Dringende Sicherheitsmitteilung

Für Herzschrittmacher REPLY, ESPRIT, KORA und FACIL¹

Verbesserung der vom Programmiergerät angezeigten verbleibenden Laufzeit

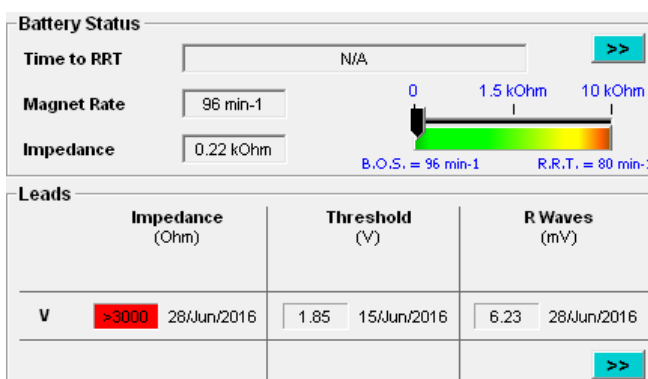
Mit der neuen Programmiergeräte Softwareversion wird die Zeit bis zum RRT wie folgt angezeigt:

- Ist die **geschätzte typische Zeit bis RRT >3 Jahre**, wird die *“typische Zeit bis RRT”* angezeigt und das zugehörige Textfeld ist grau hinterlegt.

- Liegt die **geschätzte typische und die minimale Zeit bis RRT zwischen 3 Monaten und 3 Jahren**, wird die *“typische Zeit bis RRT in Jahren und Monaten (minimale Zeit bis RRT)”* angezeigt und:
 - Das zugehörige Textfeld ist grau hinterlegt, wenn die **geschätzte minimale Zeit bis RRT >12 Monate** ist;

- Das Textfeld ist gelb hinterlegt, wenn die **geschätzte minimale Zeit bis RRT ≤12 Monate** ist. Es wird folgende Warnung angezeigt *“Unter aktuellen Bedingungen ist die minimale verbleibende Laufzeit ≤ 12 Monate.”*

- Ist die **geschätzte minimale Zeit bis RRT <3 Monate**, wird “< 3 Monate” angezeigt und das zugehörige Textfeld ist orange hinterlegt. Es wird folgende Warnung angezeigt: “Unter aktuellen Bedingungen ist die minimale verbleibende Laufzeit ≤ 3 Monate”.

- Wurde der **RRT erreicht**, wird “RRT wurde erreicht” angezeigt und das zugehörige Textfeld ist rot hinterlegt.
